Statnetts kommentar på høringsuttalelse Gr.87 bnr. 2 i Tysvær (mottatt 24.05.22).

Figur 1. Skisse fra høringsuttalelse lagt inn i kart for omsøkte traséer 1.0G og 1.0G2 ved Dueland.

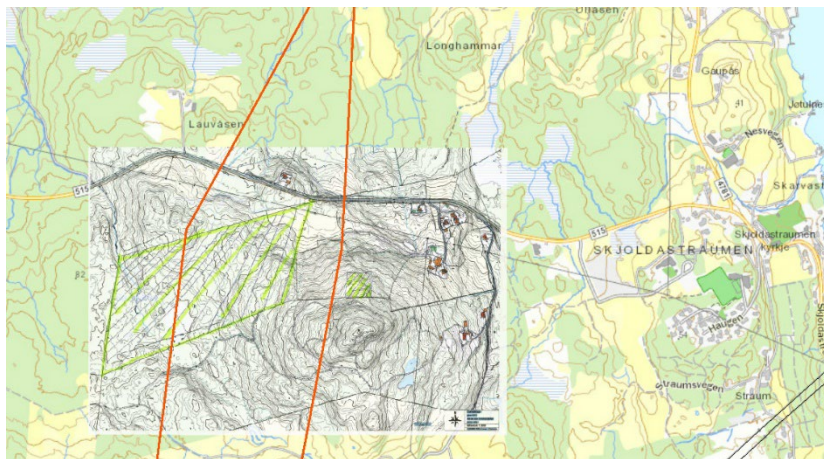
Vedlagte høringsuttalelse til tilleggsøknaden, inkludert skisse datert 2011, viser to skraverte områder med en avstand på ca. 160 meter. I Figur 1 under er skissen lagt oppå kart for omsøkte ledningstiltak. Omsøkte alternativ 1.0G er ikke i direkte konflikt med de skraverte områdene. Det er muligheter for å kunne justere alternativ 1.0G slik at det legges midt mellom de skraverte områdene, men dette kan imidlertid medføre at ledningen kommer noe nærmere eksisterende bebyggelse nord for FV515. Statnetts vurdering er at en alternativ justering lenger vest for tilleggsøkte alternativ 1.0G2 vil kunne medføre økte negative virkninger for bebyggelsen på Lauvåsen og Svinali, samt at det vil redusere parallelføring til eksisterende 300 kV-ledninger. Dersom ledningen skal justeres for å gå nordvest for Lauvåsen, vil dette medføre at ledningen enten vil måtte krysse over Erlandsvatnet eller få flere store vinkler for å unngå en slik kryssing av vannet. Vår samlede vurdering er at en justering lenger vest for tilleggsøkte 1.0G2 vil gi en dårligere løsning enn omsøkte alternativer, og omsøktes derfor ikke.
